DODATEK Č. 2 KE SMLOUVĚ O DÍLO ZE DNE 21. 12. 2021

1) 1793 - UTB - Stavební úpravy U6
- AV studio Fénix

Změnový list č. 6

ŘEZ NOVOU ČÁSTÍ BETONOVÉ RAMPY

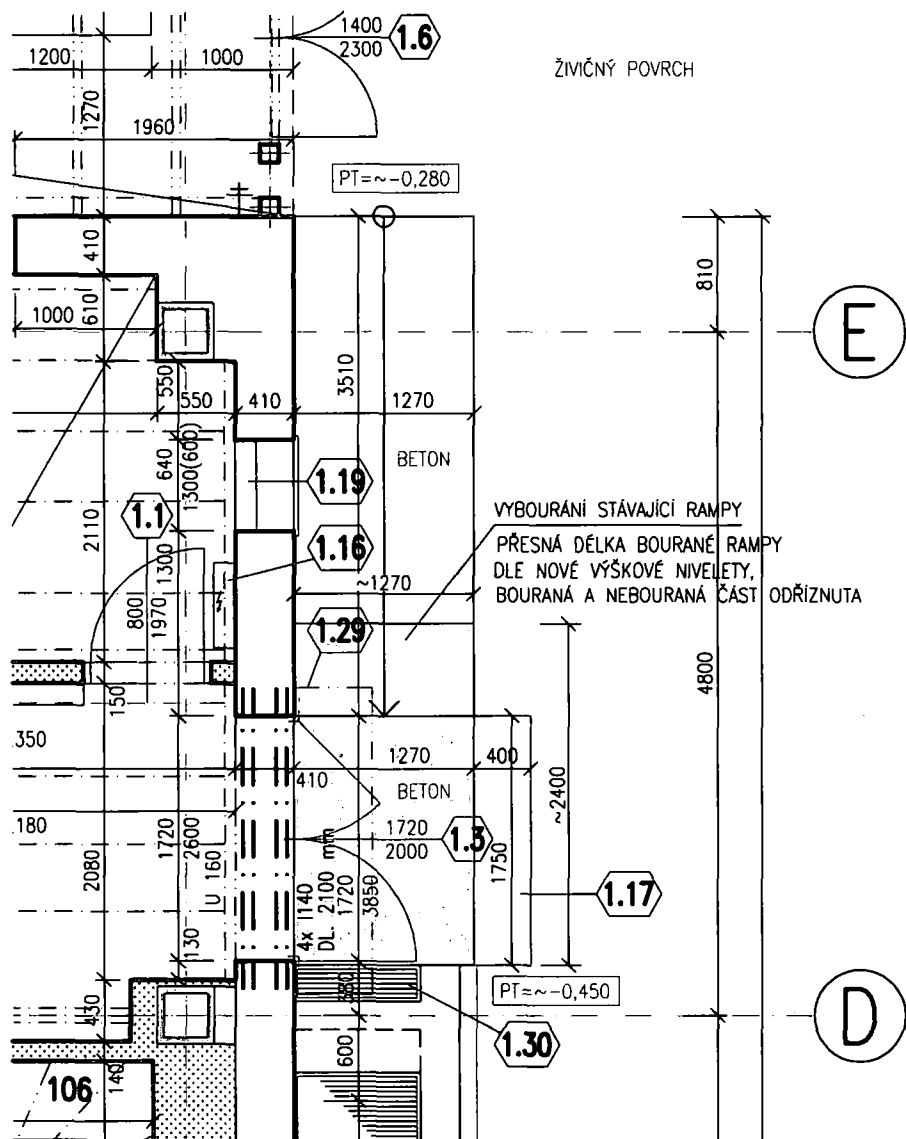
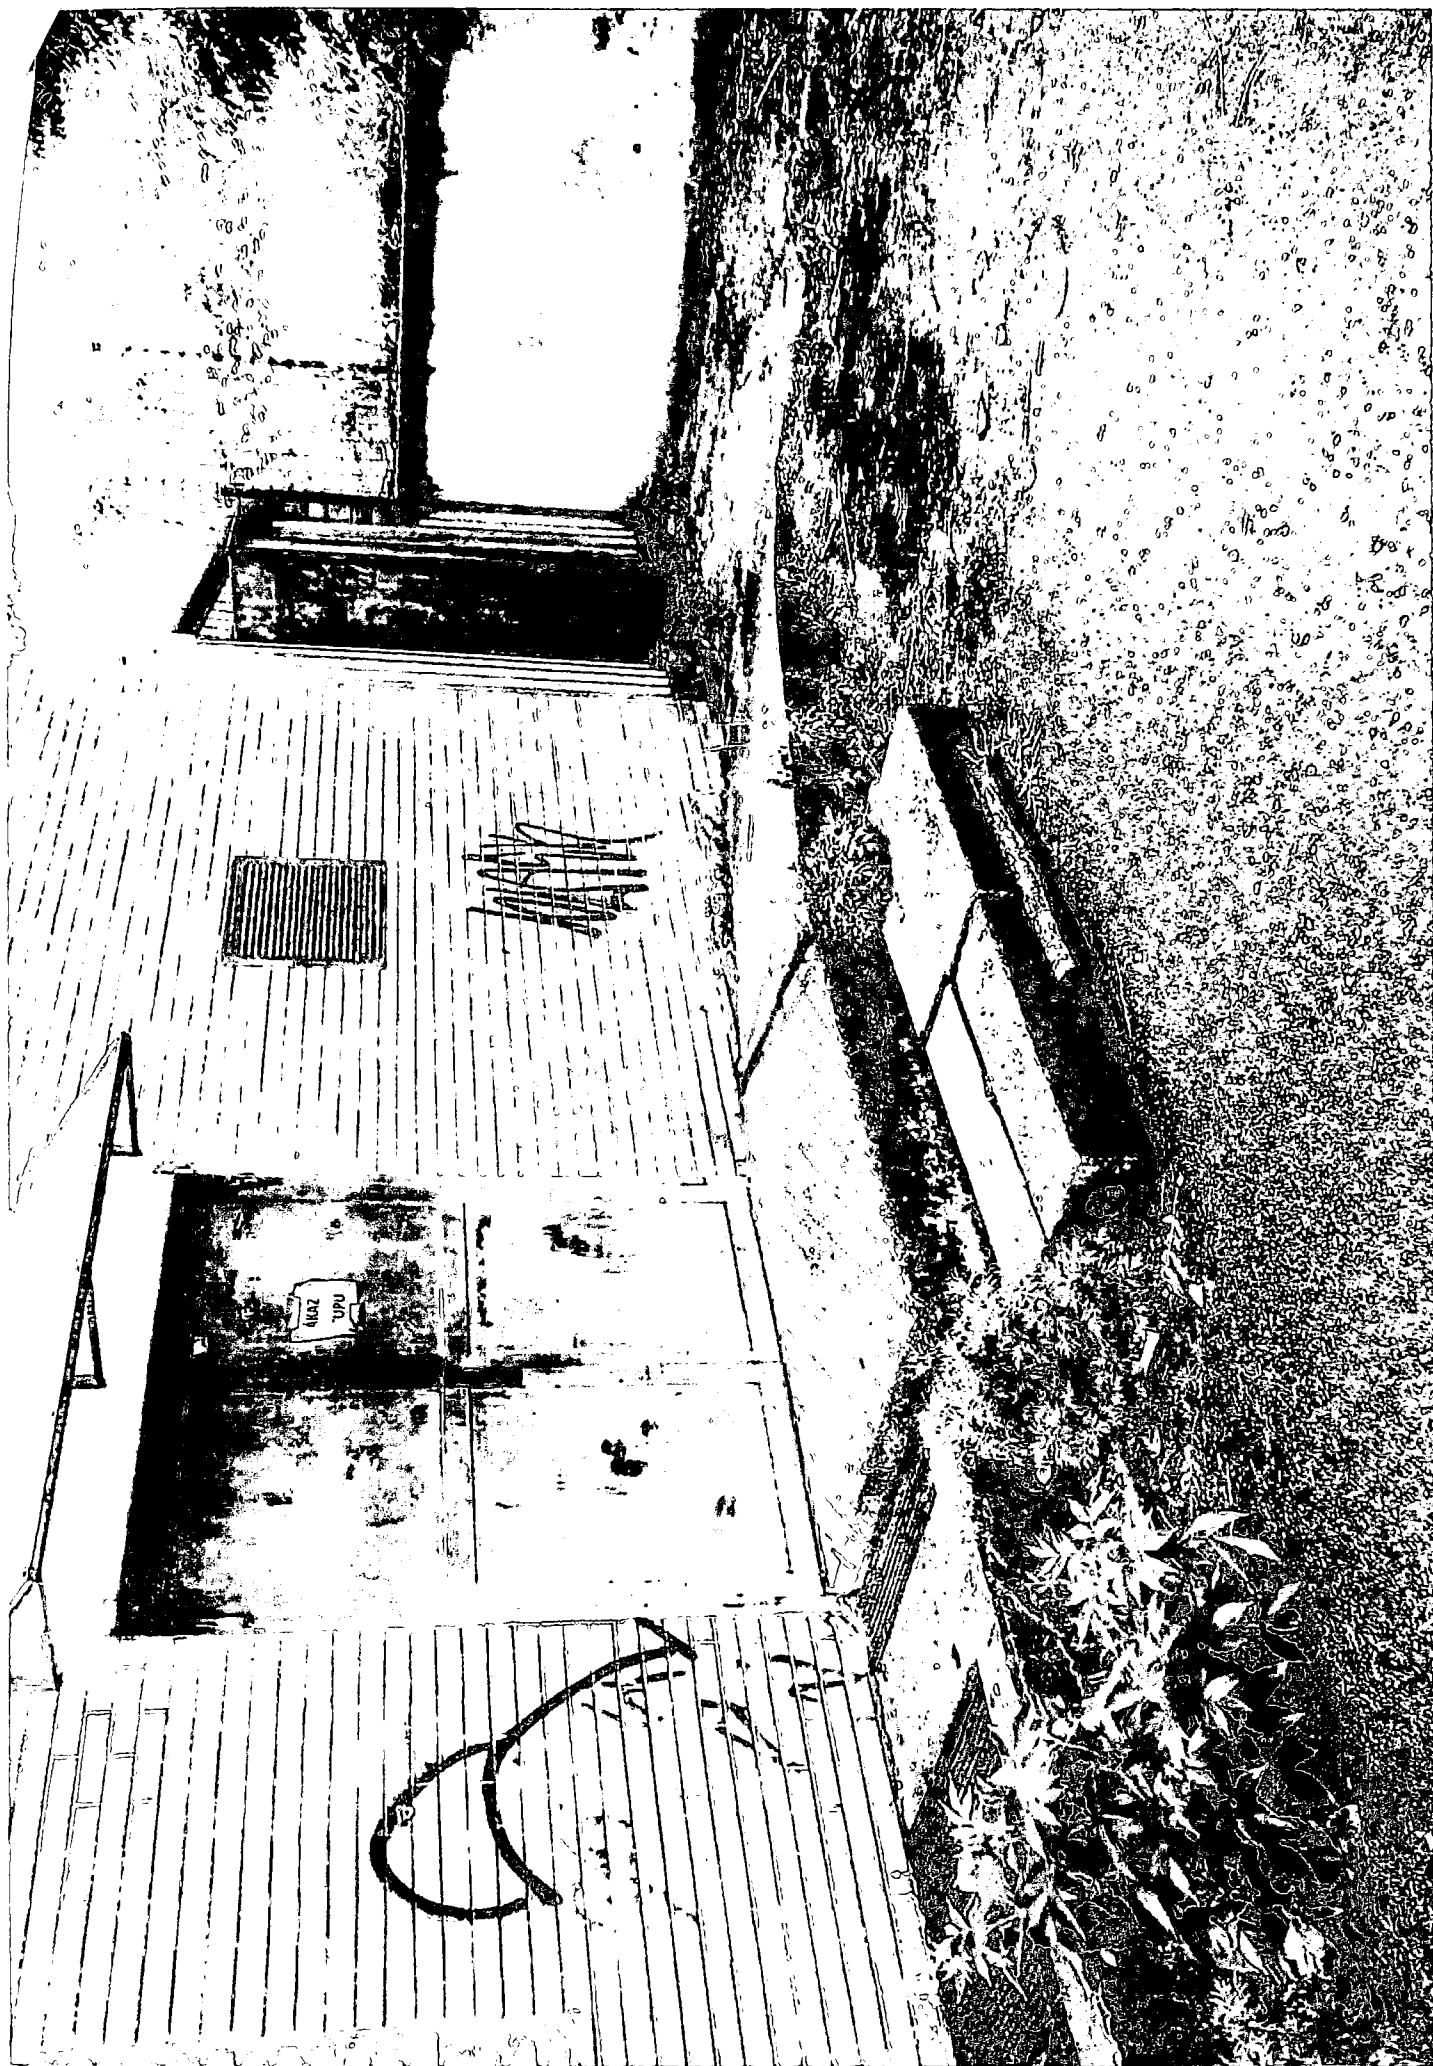
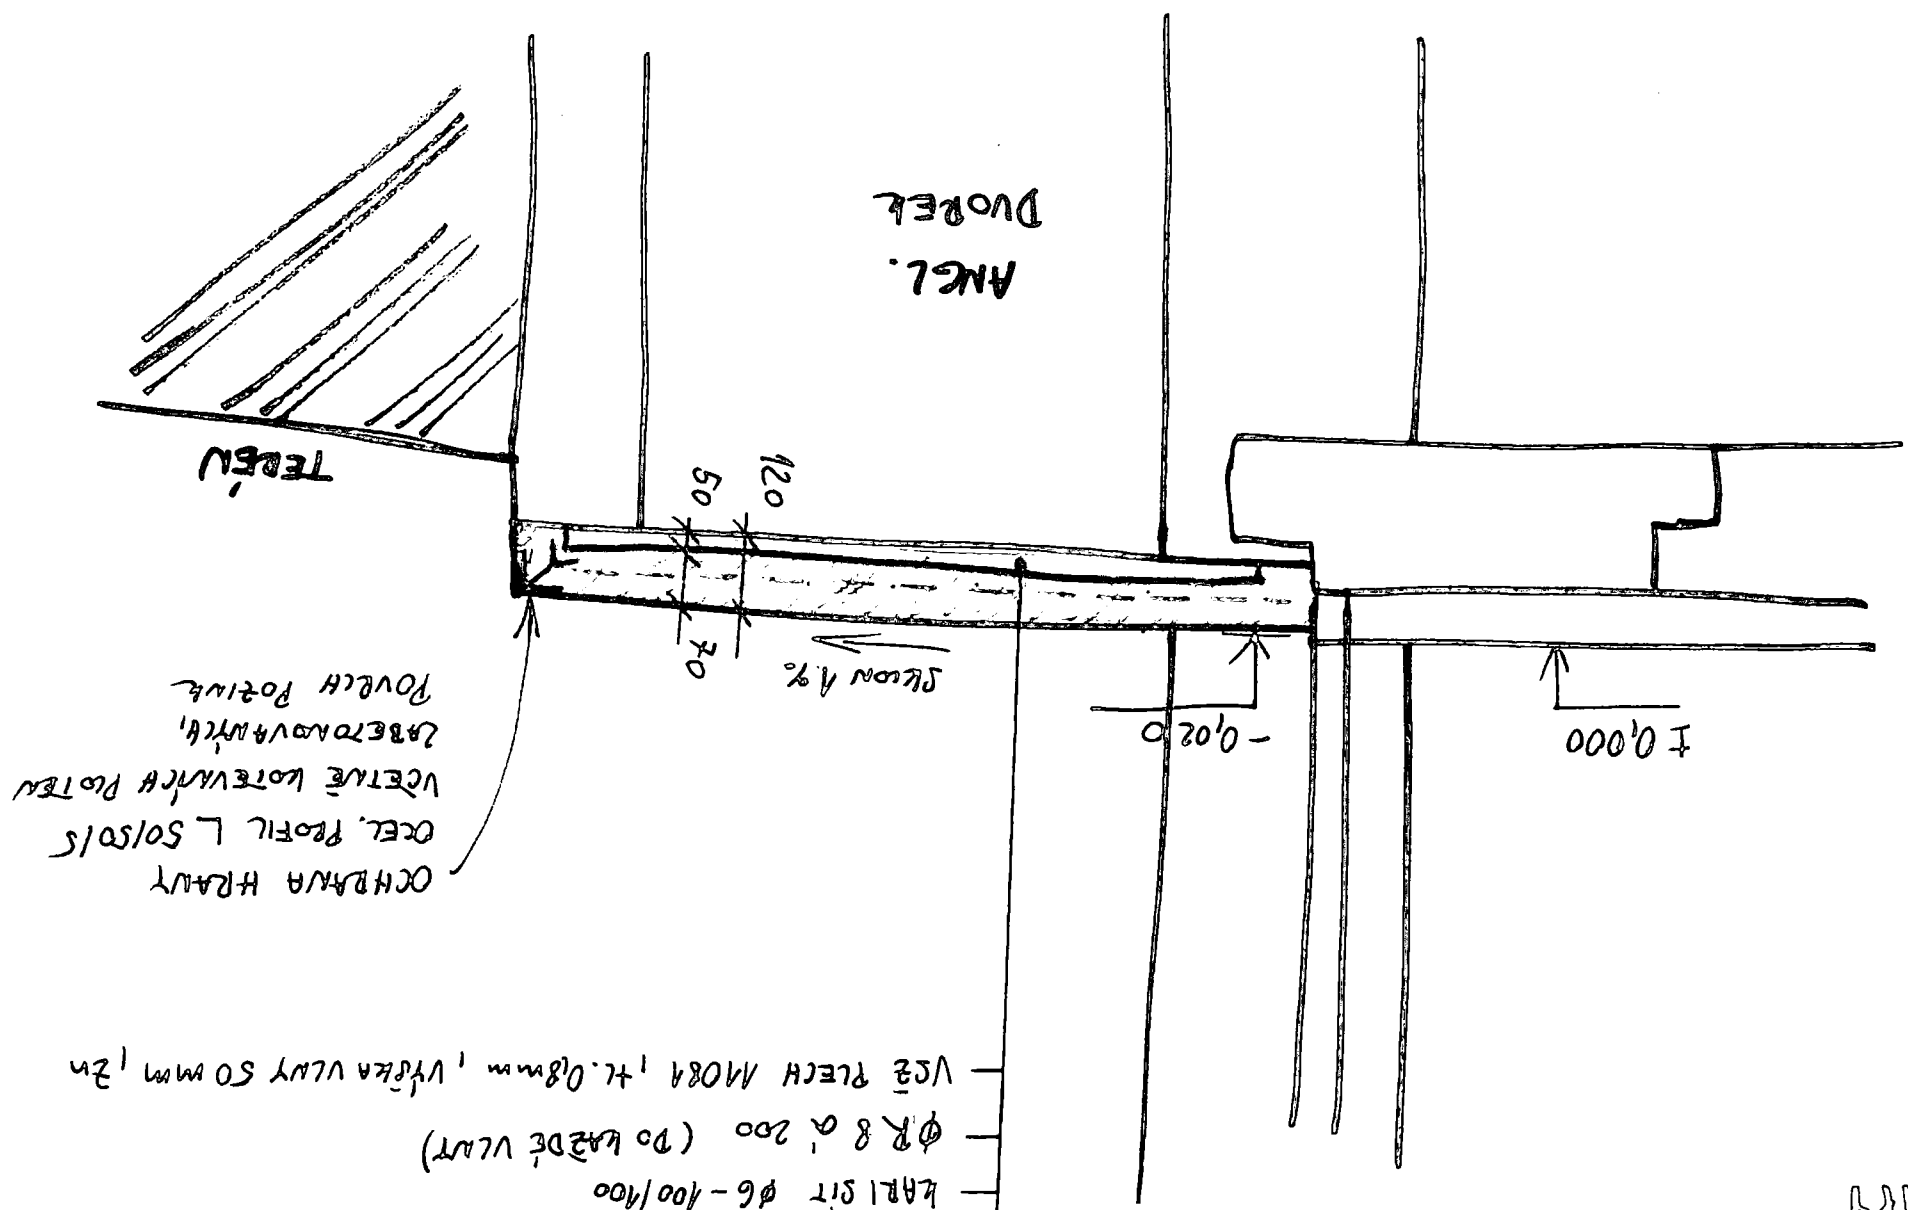
ZMĚNA STAVBY NA ROZDÍL OD PROJEKTOVÉ DOKUMENTACE:
Z DŮVODU VÝŠKOVÝCH ROZDÍLŮ PODLAH PROVEDENA NOVÁ ČÁST VENKOVNÍ BETONOVÉ RAMPY (VODOROVNÁ ČÁST)

- NOVA ČÁST BETONOVÉ RAMPY (SKUPBA KCE)
- BETON C25/30 - XC1, XF2, KARBOVANY POUČA
- KARLIT Ø6 - 100/100
- ØR 8 a 200 (DO KAŽDÉ VLNY)
- VŠE PLECH A1084, tl. 0,8 mm, VÝŠKA VLNY 50 mm, Zn
- OCHRANA HRANY
- OCET. PROFIL L 50/50/5
- VCETIVE KOTEVANÉ POUČA
- ZABEZPEČOVANÝCH
- POUČA POZICE

PŮDORYS 1.NP – NOVÝ STAV

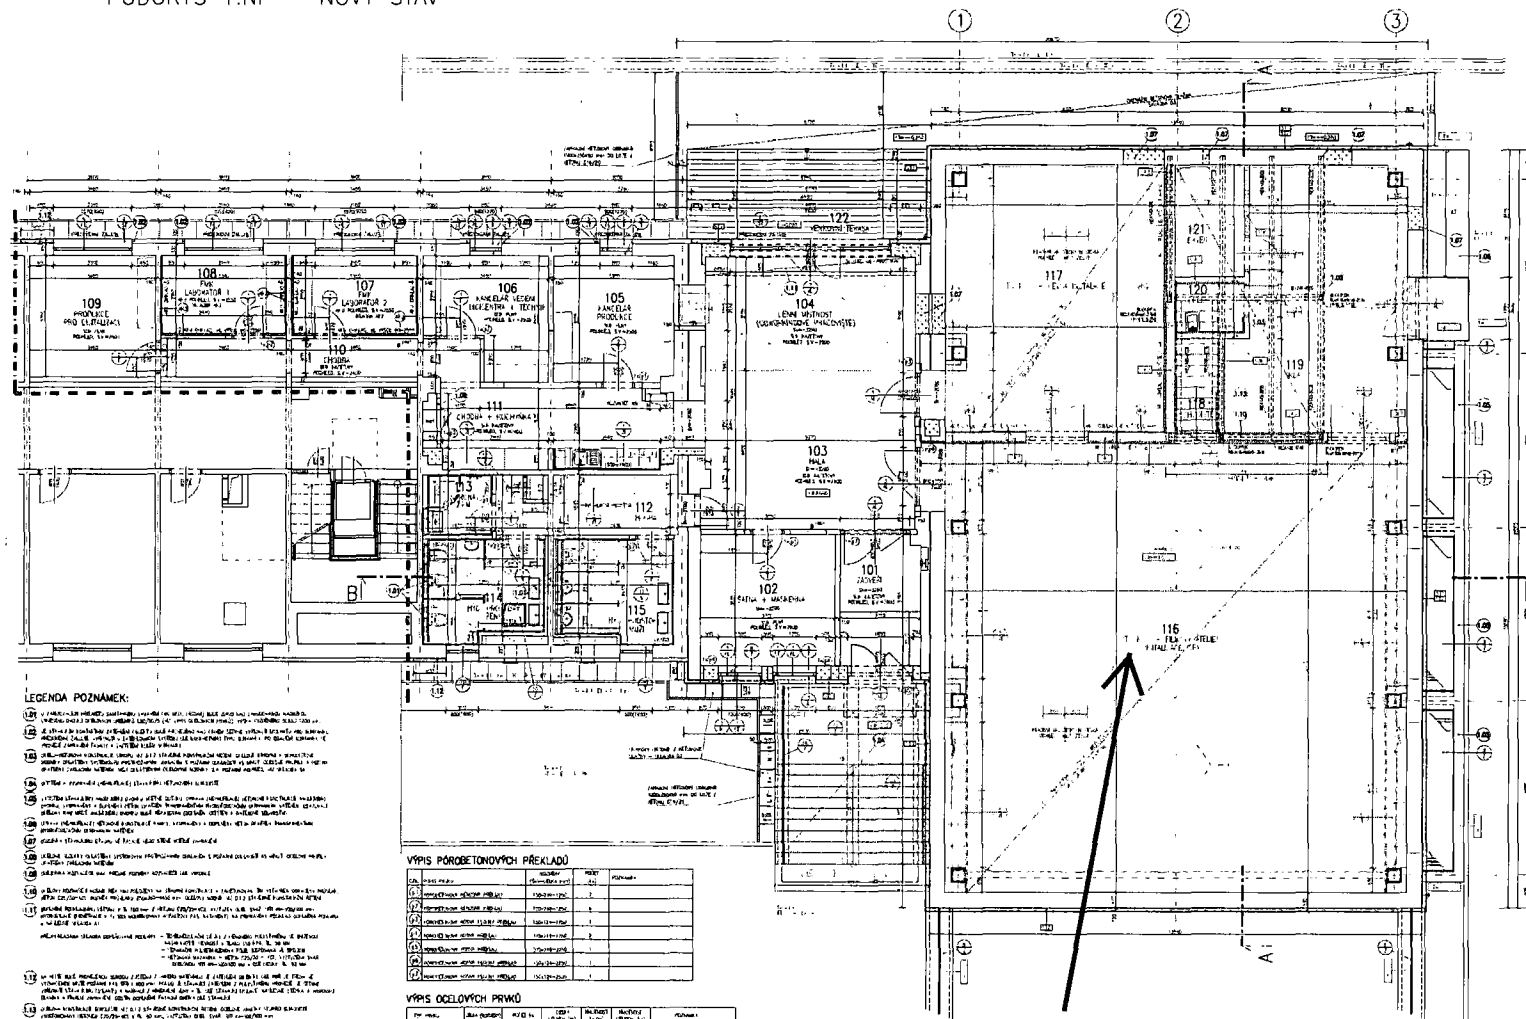
**6/5.2.1 - zakres
řešené podlahy**
